Rozpis ocenění Změn položek pro ZBV 6

Evidenční číslo a název stavby: II/102 hr. HI. města Prahy-Štěchovice, rekonstrukce. ETAPA I, ADA 4388

Číslo a název SO/PS: SO 251 - Opěrné zdi - Praha - Měchenice - vlevo

Číslo ZBV:	6
Název a evidenční číslo stavby:	II/102 hr. Hl. města Prahy-Štěchovice, rekonstrukce. ETAPA I, ADA 4388
Název stavebního objektu / provozního souboru (SO/PS):	Opěrné zdi - Praha - Měchenice - vlevo
Číslo SO/PS / číslo změny SO/PS:	251/1

OPĚRNÁ ZEĎ 21

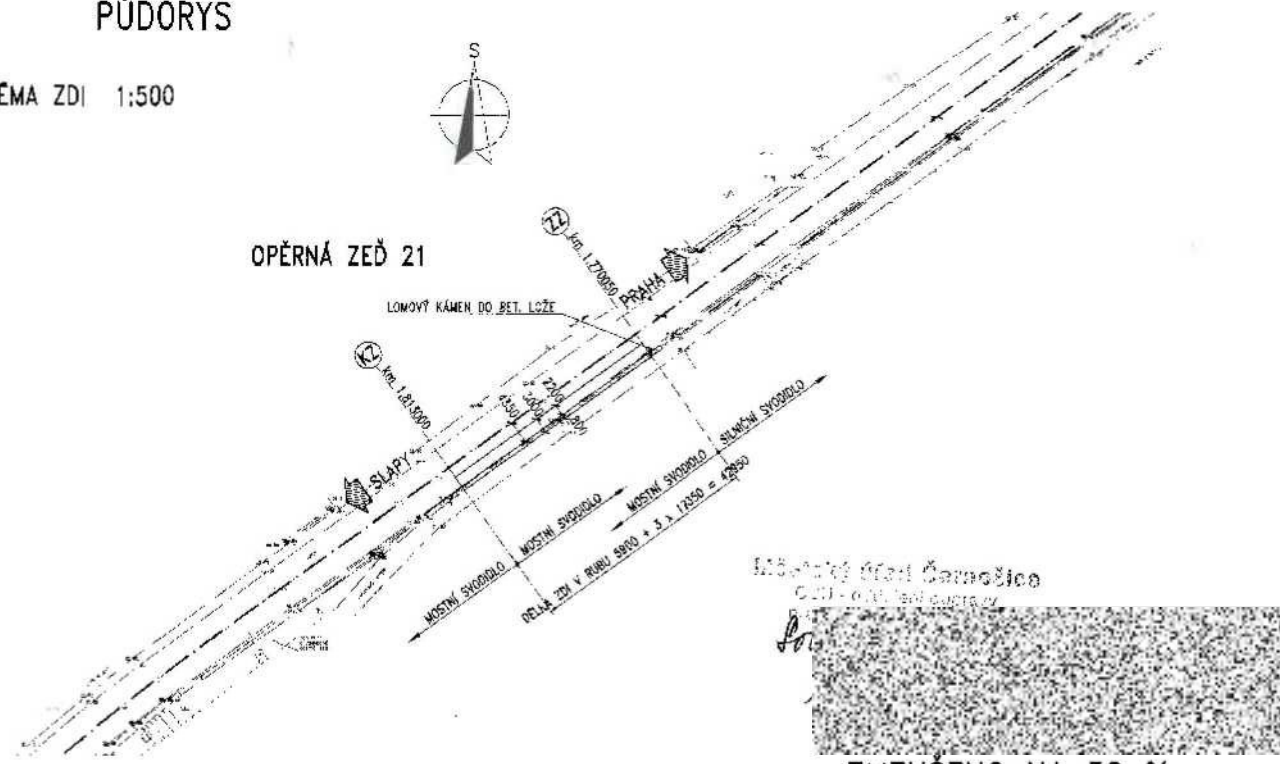
Dle požadavku DI Policie ČR z jednání ze dne 22.5.2019 je nutné doplnit svodidlo tam, kde hrozí vyjetí vozidel do nádrže VD Vrané a protože ve staničení stavby 1,770-1,813 Km nejsou naplněny podmínky pro osazení svodidla dle čl. 13.1.2.2.9 písm c) ČSN 736101, z prostorových důvodů je možné osadit svodidlo pouze na opěrnou ŽB zeď, proto je doplněna do projektu zeď číslo 21.

- tj. oproti PDPS došlo k prodloužení zdi o 63 m, začátek zdi byl posunut ze staničení km 1.833 do staničení km 1.770,
 - vzhledem ke členění silnice II/102 na úseky podle realizace bylo prodloužení zdi řešeno takto:

- zeď 03 byla prodloužena o 20 m, tj. začátek zdi byl přesunut do staničení km 1.813,
 - před zeď 03 byla doplněna zeď 21 řešící úsek ve staničení km 1.770–1.813, tato zeď má délku 43 m,

- zeď 21 přímo navazuje na zeď 03, dělení je pouze formální a vychází z členění silnice II/102 na pracovní úseky.

- Změna technického řešení byla odsouhlasena stavebním úřadem zápisem do stavebního deníku při kontrolní prohlídce dne 16. 10. 2019. Zápis do stavebního deníku a potvrzený půdorys SO 251 je přílohou vyjádření.

PŘÍČNÝ ŘEZ NA KONZOLE - SVODIDLO H3

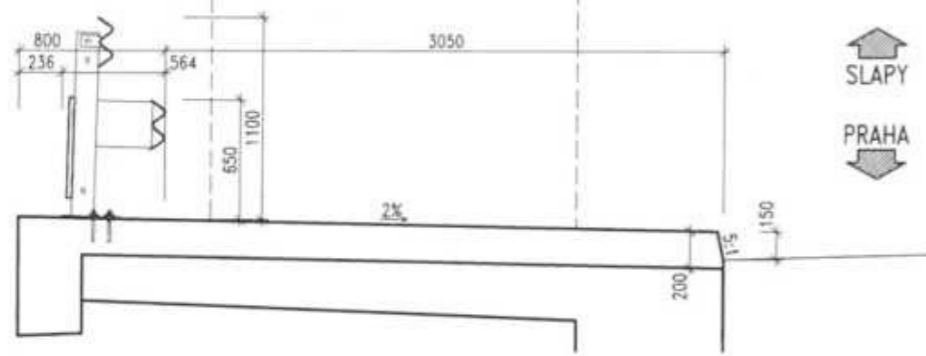
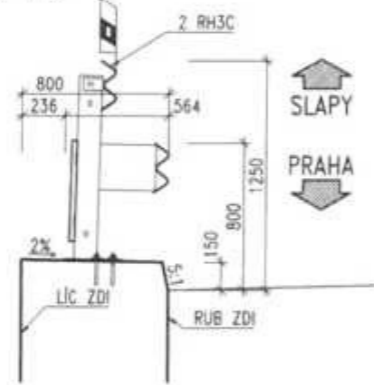
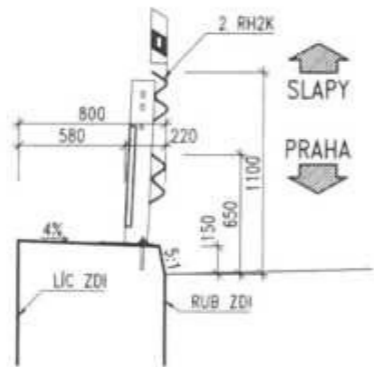
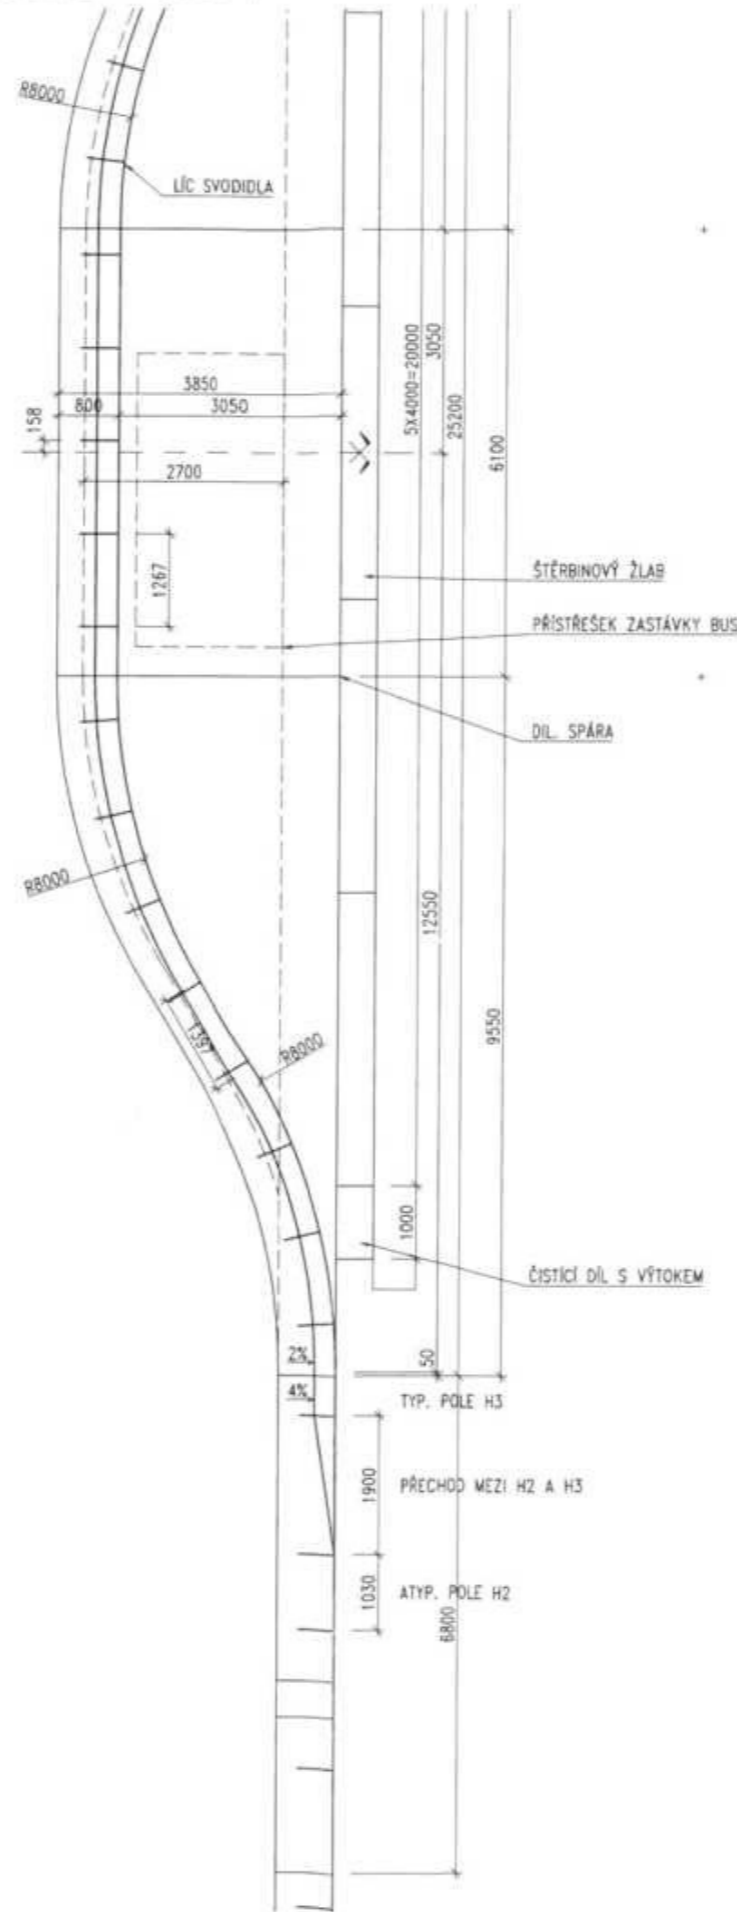
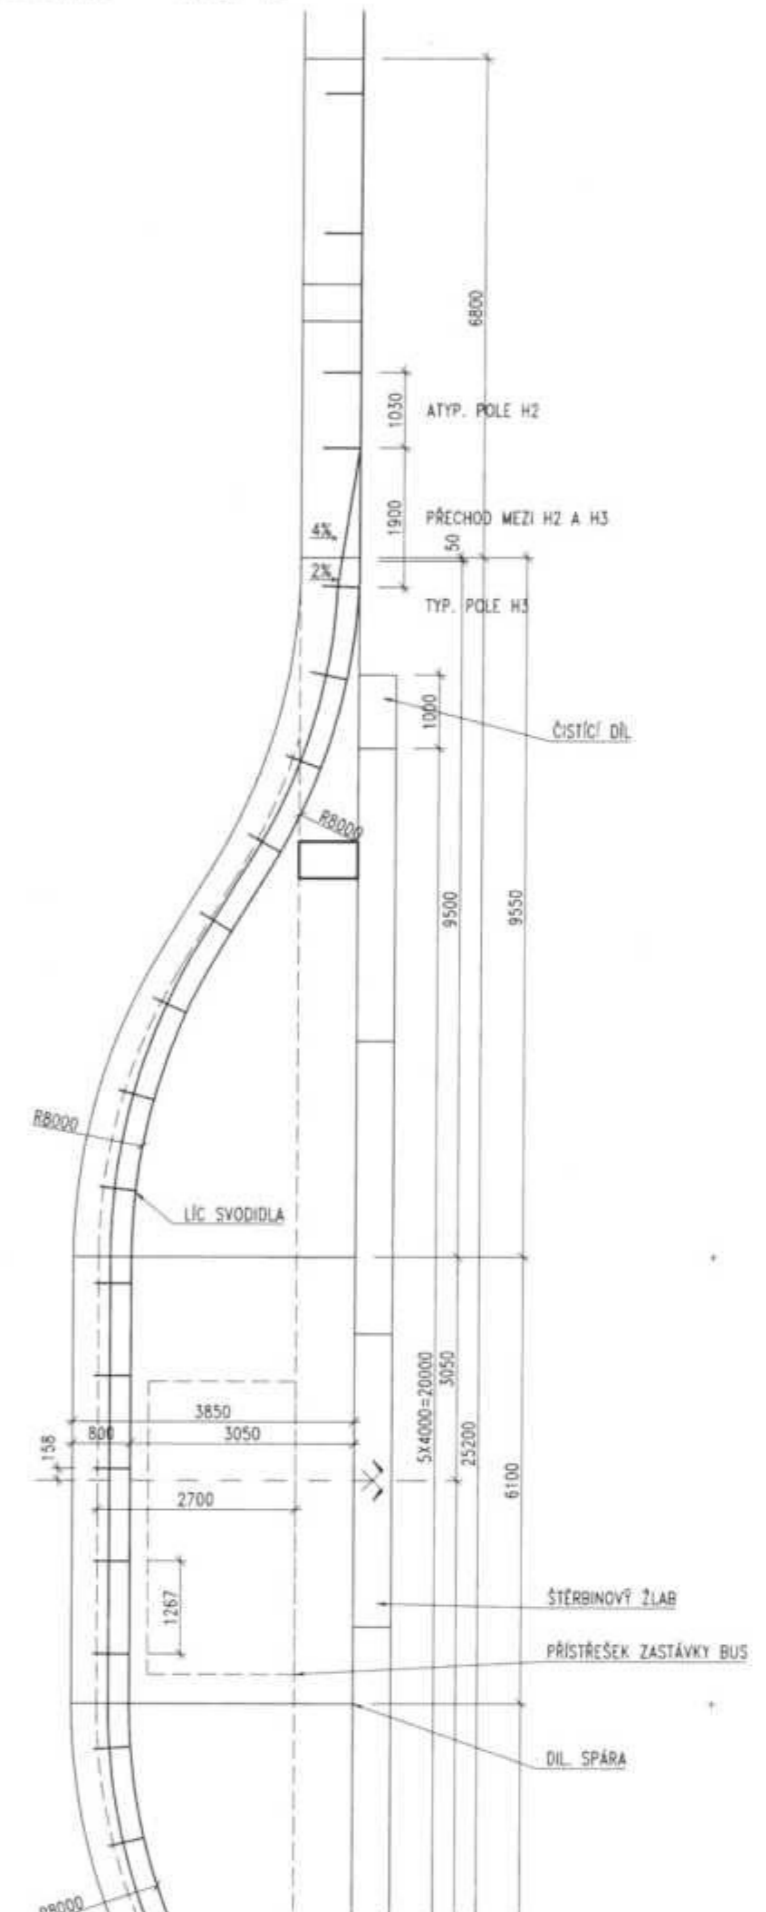
Projektant předložil návrh řešení Opěrných zdí vlevo SO 251, Zdi 11 a 14, v místě autobusových zastávek dle PDPS, které počítalo s ukončením svodidel na opěrné zdi betonovým svodidlem. Tento návrh nebyl odsouhlasen a je požadováno silničním správním úřadem provedení spojitěho nepřerušovaného svodidla za nástupištěm zastávek. S touto úpravou svodidel je spojena i změna tvaru dilatačních celků ŽB zdí u autobusových zastávek a odvodnění vozovky (SO 101) v místě zastávky.

- V rámci zpracování realizační dokumentace (RDS) bylo konkrétní řešení zastávek projednáváno s ohledem na schválené detaily konkrétního zachytného systému (zábradelní svodidlo) s příslušným silničním správním úřadem. Silniční správní úřad požadoval v místě zastávek zachovat průběžné zábradelní svodidlo. Tomuto požadavku bylo technické řešení zastávek přizpůsobeno.

Tvar zastávky byl upraven v návaznosti na minimální možné poloměry zaoblení svodidla. Došlo tak k prodloužení nástupiště na délku cca 16 m včetně náběhů proměnné šířky. Schéma nového řešení je zřejmé z přílohy vyjádření.

- schéma řešení autobusové zastávky po úpravě dle požadavku silničního správního úřadu
